Změnový list číslo 128	
Identifikace akce	
Název akce:	Výstavba Multifunkční sportovní a kulturní haly v Brně
Číslo akce SMVS:	-
Objednatel:	I. Statutární město Brno II. ARENA BRNO, a. s. III. Brněnské komunikace a.s. IV. Teplárny Brno, a.s.
Zastoupen:	Objednatelem
Zhotovitel:	HOCHTIEF CZ a.s., Plzeňská 16/3217, 150 00 Praha 5
SPST:	Společnost INVIN, RUBY, INFRAM a CM
Projektant:	Projektová dokumentace 1 - Arch.Design, s.r.o. a A PLUS a.s. Projektová dokumentace 2 - PK OSSENDORF s.r.o.
Předmět změnového listu	
Strop nad rozvodnami v energocentru	
Část díla dotčená změnovým listem	
SO 101 Hala ASŘ, -1.T7.006, -1.T7.005, -1.T7.003, -1.T7.004, -1.T7.002	
Popis změny, popis technického řešení	
Původní řešení dle smluvní (tendrové) dokumentace :	
Projektová dokumentace 1 neuvažuje se stropem nad místnostmi č. -1.T7.006, -1.T7.005, -1.T7.003, -1.T7.004, -1.T7.002.	
Nové řešení :	
Dochází k doplnění ŽB stropu nad místnostmi č. -1.T7.006, -1.T7.005, -1.T7.003, -1.T7.004, -1.T7.002.

ZL 128 - Strop nad rozvodnami energocentra

Multifunkční sportovní a kulturní pavilon Brno

Zpracování změny ZL č. 128

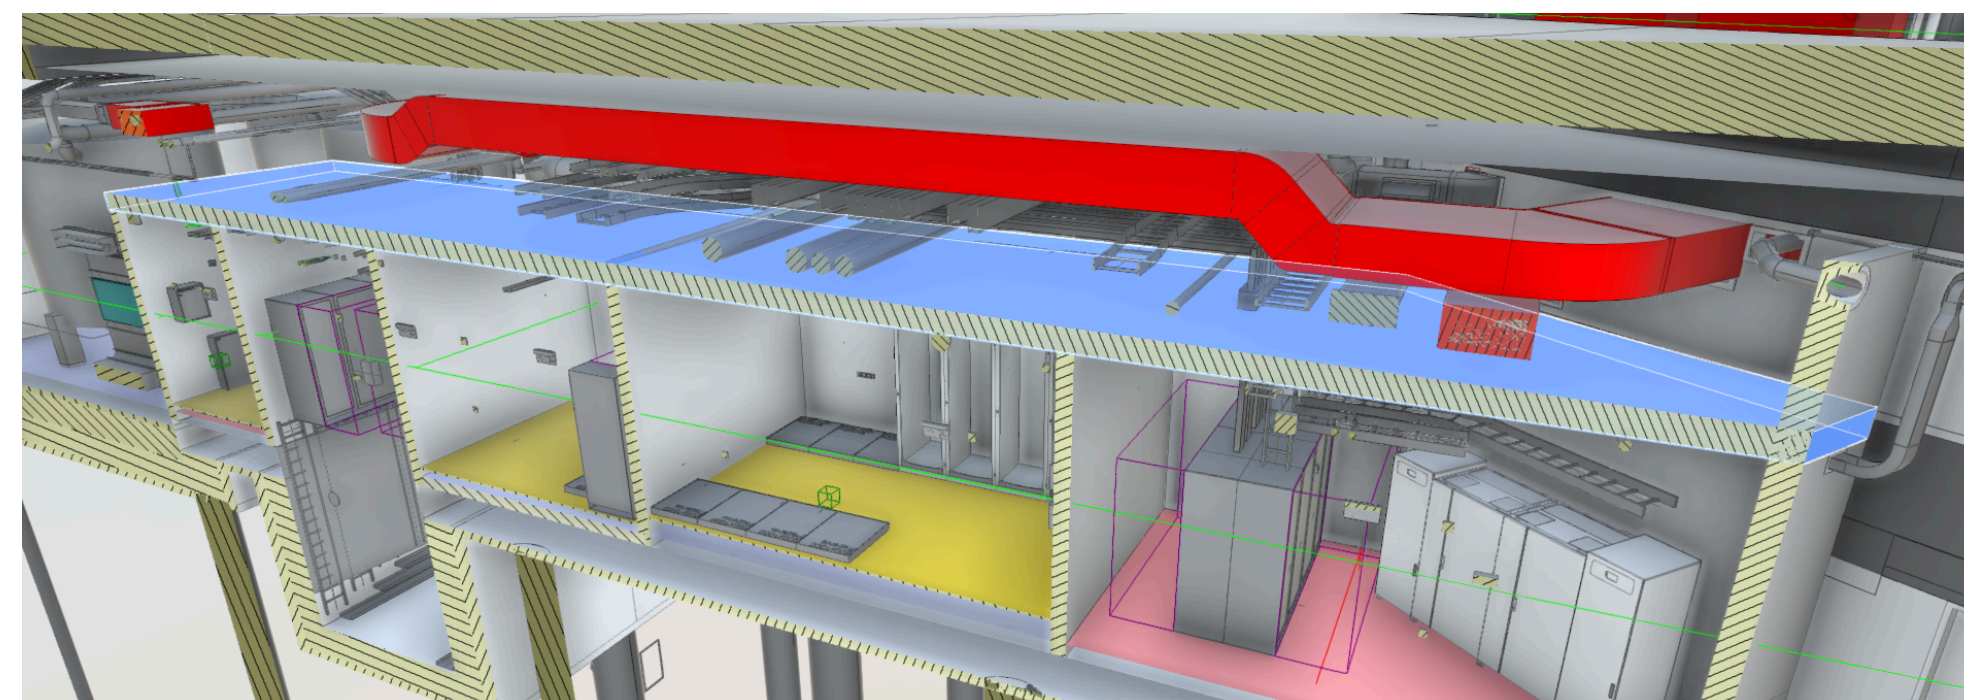
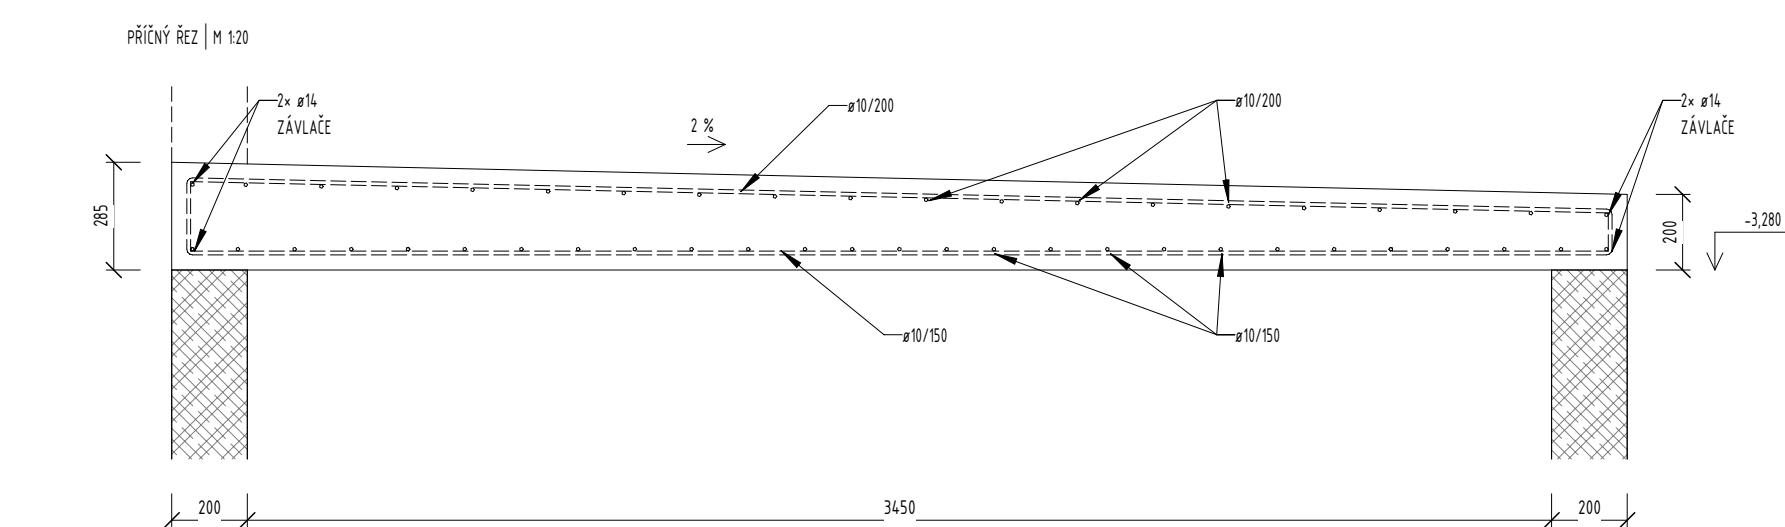
Zdůvodnění změny :	
Potřeba provedení změny vyplynula z postupu výstavby a projekce RPD, během které bylo zjištěno, že je nezbytné doplnit stropy nad rozvaděči v energocentru. Bez těchto stropů by během provozu Díla hrozila havárie a poškození rozvaděčů kvůli instalacím, které vedou nad rozvodnami. S ohledem na výše uvedené se jedná o změnu vycházející z okolnosti, kterou zadavatel jednající s náležitou péčí nemohl předvídat, přičemž provedení této změny je nezbytné (potřebné) pro funkci a budoucí provoz Díla, se jedná o změnu nepředvídanou podle § 222 odst. 6 ZZVZ.	
Vliv změny na výkresovou dokumentaci :	
Má vliv na výkresovou dokumentaci.	
Záznamy o změně ve stavebním deníku a zápisech z KD :	
Záznam o změně je uveden v zápisu z KD, navazuje na 68/3 Dispoziční úprava energocentra – ZL 111a, potvrzena dispoziční úprava.	
Předpokládaný vliv na termín, kvalitu, cenu díla :	
Vliv na termín: ne	
Vliv na kvalitu: změny nemají vliv na výslednou kvalitu díla
